Minnewaterpark

Ontwerp

Bevraging (12/2020 - 10/01/2021)

Resultaten => programmapunten

2. Nieuwe wandelpad richting Colletijnenhof

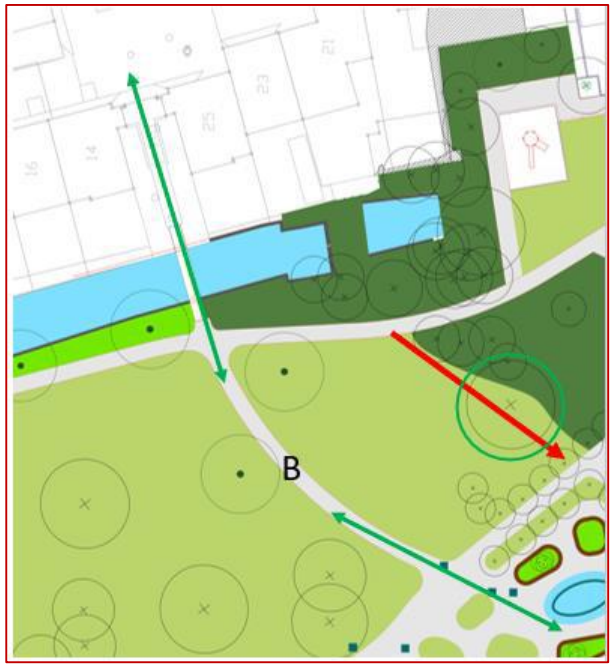
- Akkoord: 14
  - Met verkeersdrempels om koersen te vermijden; …
- Niet akkoord: 10
  - Bewoners Colettijnenhof vrezen voor drukte en overlast;
  - Open ruimte wordt momenteel gebruikt door scholen en sporters;
  - Versnippering van het park; …
- Opmerkingen: 11
  - de hoogte van het brugje, dat toegang geeft tot het Colettijnenhof, afstemmen op de hoogte/niveau van het pad zodat het vlotter bruikbaar is voor mensen met een rolwagen (op zelfde niveau brengen);
  - mensen komen naar het park om te wandelen, dus niet nodig dat paden de aller kortste looplijn volgen; …

Het wandelpad wordt niet aangelegd om overlast te vermijden en om het grasplein niet te versnipperen gelet op de opmerkingen en niet akkoord gaf dit de doorslag .

4. 2 dolomietpaden kant Vesten worden graspaden

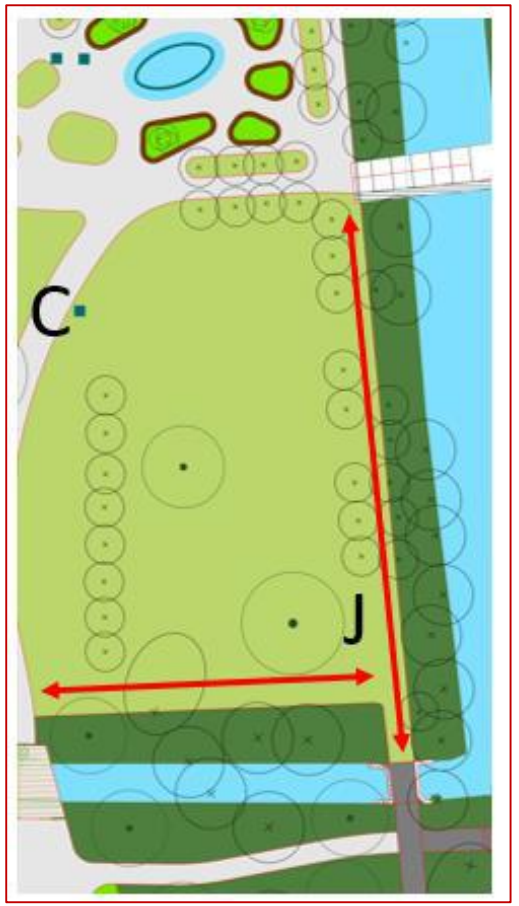
- Akkoord: 21
  - Goed voor de bomen;
  - Ontharding van de bodem is belangrijk; …

- Niet akkoord: 4
  - Modderig bij regenweer;
  - Al de huidige dolomietpaden worden bewandeld;
  - Gras is niet aangenaam om op te wandelen;
  - Minder comfortabel voor de rolstoelgebruikers en kinderwagens; …

- Opmerkingen: 11
  - Een looplijn in een park is niet steeds de kortste weg, mensen wandelen in een park om te bewegen en te genieten, niet om ergens rapper aan te komen; …

Deze dolomietpaden worden heraangelegd in verhard gazon zodat ze begaanbaar blijven.

6. Meer bebloeming in het park

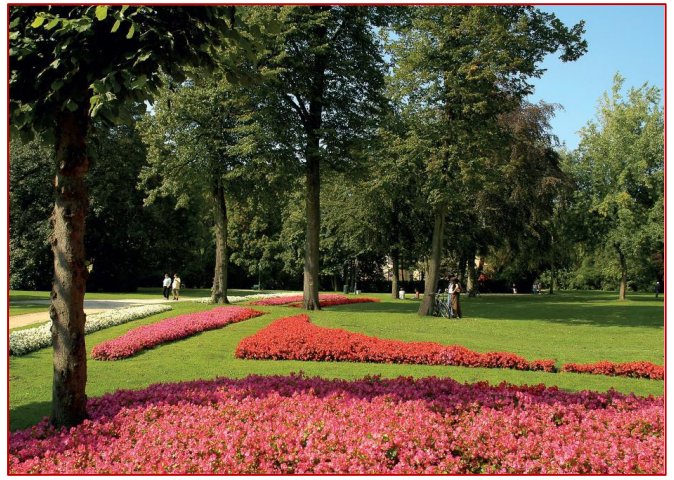
- Akkoord: 36
  - Aandachtspunt voor de toekomende toeristen;
  - Bloemen voorzien die bijen aantrekken;
  - Eventueel grote (wegneembare) bloembakken; …
- Niet akkoord: 11
  - Geen bomen / hoge heesters aanplanten voor de huizen Colettijnenhof;
  - Liever een wilde bloemenweide (biodiversiteit); …
- Opmerkingen: 32
  - Jammer dat alles door de festivals (Feest in het Park en het Cactusfestival) vernietigd wordt;
  - Iedereen die het park kent, mist de bloemen van vroeger;
  - Vervang het dambordplein door een creatieve bloemenoase; …

Meer bebloeming voorzien in het park door de aanplant van bloembollen, éénjarigen, vaste planten en bloeiende bomen.

7. Nieuwe ontmoetingsplaats creëren

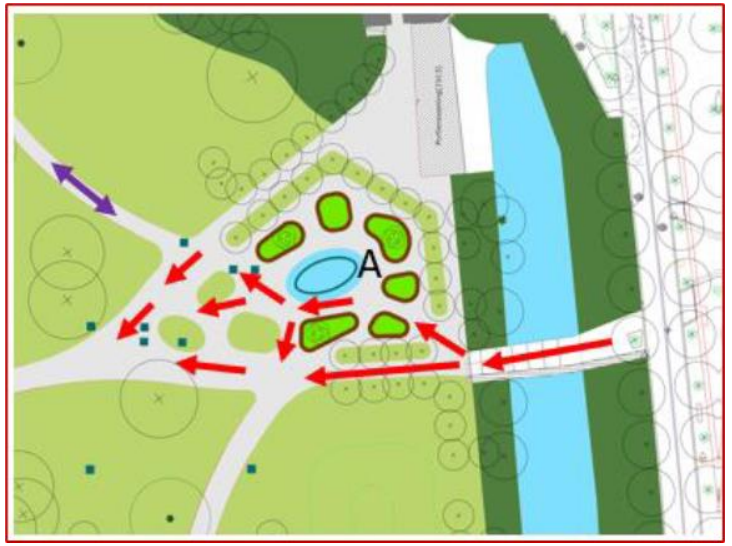
- Akkoord: 12
  - Voor FIP en Cactusfestival;
  - Dambord is aan vernieuwing toe;
  - Nu gevaarlijke situatie voor spelende kinderen;
  - Tafeltjes zijn afgeleefd; …

- Niet akkoord: 17
  - Bewoners van het Colettijnenhof vrezen voor overlast en wensen geen ontmoetingsplein zo dicht bij de woningen;
  - Het verzonken dambord heeft wel iets; …

- Opmerkingen: 17
  - Denk ook aan de veiligheid van de bezoekers en kinderen met die vijver;
  - De banken, zitjes of tafeltjes moeten vooral uitgewerkt worden in een duurzaam materiaal dat goed bestand is tegen vocht, vorst, … en vandalisme; …

Aanleg van een welkomstplein op ruime afstand van de woningen voor het onthaal van bezoekers komende vanaf de Bargebrug. Dit welkomstplein werd aangepast en versoberd alsook de vorm werd aangepast (komt

8. Nieuwe zithoek aan het water

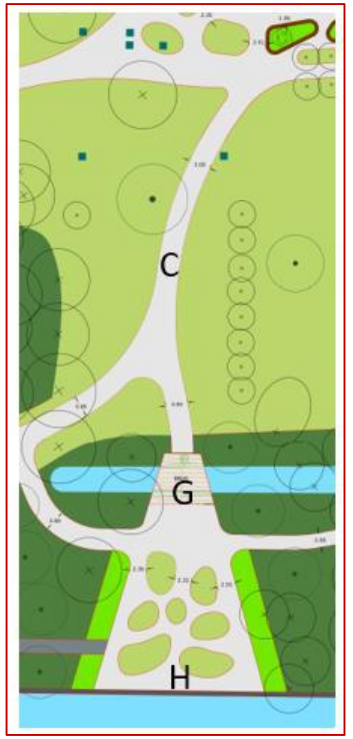
- Akkoord: 16
  - Akkoord mits dit ook het nieuwe ontmoetingsplein wordt; …
- Niet akkoord: -

- Opmerkingen: 18
  - voldoende banken voorzien aan het water;
  - dit plein ook vlot toegankelijk maken voor de oudere Bruggelingen die daar zullen komen genieten;
  - Zorg ervoor dat het geen afgesloten zitplek wordt maar voldoende open zodat de sociale controle mogelijk blijft;
  - De nieuwe zitplek mag geen vrijbrief worden om laakbare activiteiten te stellen (geluidsoverlast, druggebruik) zoals in het Astridpark. Het fundamenteel karakter van het Minnewaterpark als stilteplek moet behouden blijven;
  - Waarom een brug maken als het toch een droge beek is; …

Aanleg van een ontmoetingsplein aan het Minnewater met aandacht voor zichtbaarheid en toegankelijkheid.
